東海低レベル放射性廃棄物埋設事業所 収着分配係数取得試験の条件設定

2025年10月27日
日本原子力発電株式会社

プランク試験結果図 (Co-60)

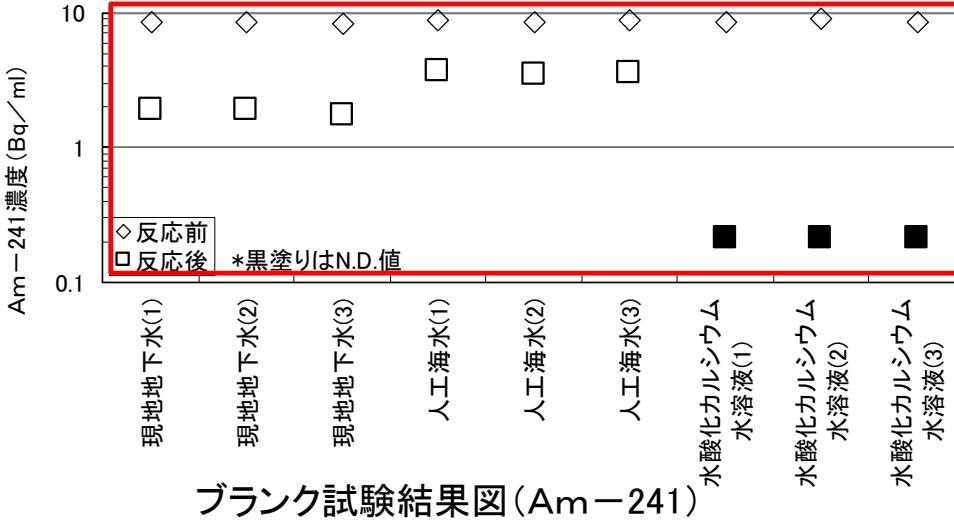
審査日	指摘事項(要旨)
2024／10／28	<p>【管理番号34】</p> <p>原子力学会標準に従って収着分配係数(以下「Kd」という。)を取得していると思うが、原子力学会標準では$0.45 \mu m$の空隙のフィルタの使用やコロイドの影響を確認する際は限外濾過している。一般的にフィルタや限外濾過する場合、フィルタの上に吸着することで、Kdが大きくなるため、非安全側となりリスクがあることから研究機関では使わない。研究では遠心分離や超遠心が増えているかもしれないため、実際の測定方法を確認すること。</p>
2025／4／28	<p>ブランク試験において、初期濃度のうち大部分は沈殿してしまったと考えられる。</p> <p>以下の核種、液相において、沈殿の生成が起きていて、分配係数は信頼性のある値ではないのではないかという懸念がある。</p> <p>Co:水酸化カルシウム水溶液 Eu:現地地下水、水酸化カルシウム水溶液 Am:現地地下水、水酸化カルシウム水溶液、人工海水</p> <p>試験をやり直すこと。ホット条件で試験を実施するのは無理と考えており、コールド条件で特にICP-MS(例としてAgilent8900)を用いた測定など、検出限界の低い分析で追加試験を検討すること。</p> <p>その上で、試験が難しい場合は文献値となり、文献値を精査した上で設定すること。</p>

- ✓ 本試験及びプランク試験の実施に際し、予察試験を行い、濃度低下が生じる場合は、添加する放射性水溶液の濃度を調整した。
- ✓ Co-60については水酸化カルシウム水溶液、Eu-152については現地地下水及び水酸化カルシウム水溶液、Am-241については全ての水溶液で、液相中の放射能濃度の低下が確認され、沈殿の可能性があった。(プランク試験結果図参照)

pHと溶解度のイメージ図

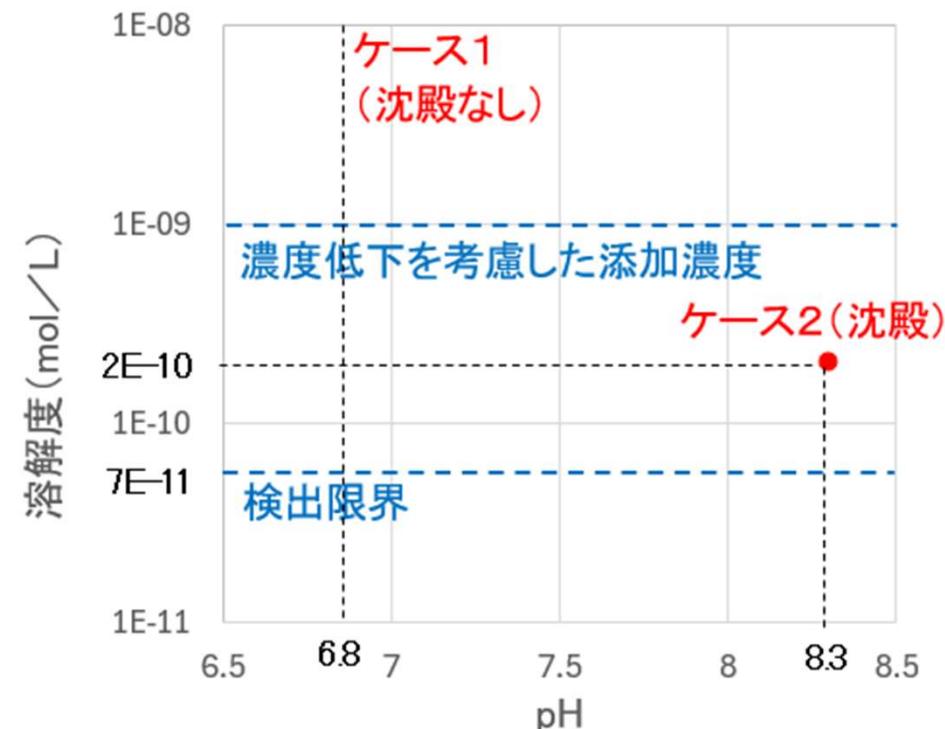
本試験における固相への収着による液相の濃度低下を考慮して、添加濃度を評価する。

- 過去のKd取得試験における飽和Ca(OH)₂水溶液のEuのKd(1.5 m³/kg), 固液比(1:100), Kd算定式※を踏まえると、本試験において測定する液相の濃度は1/16倍程度に低下すると想定。
- 液相の濃度を検出するためには、「検出限界(7 × 10⁻¹¹(mol/L))」の16倍である、1 × 10⁻⁹(mol/L)程度以上の添加濃度が必要。

⇒ ブランク試験においては、固相を投入しないため溶解度は検出限界以上となり、沈殿が発生しない試験条件を設定できる可能性がある(右図参照)。

⇒ 固相を用いた試験においては、濃度低下を考慮した添加濃度よりも溶解度が低く、沈殿が発生する可能性がある(右図参照)。

一方で、濃度低下を考慮した添加濃度とケース2の溶解度の差は僅かである。このため、pHの僅かな変化等に起因して、沈殿が発生しない条件が設定できる可能性がある。
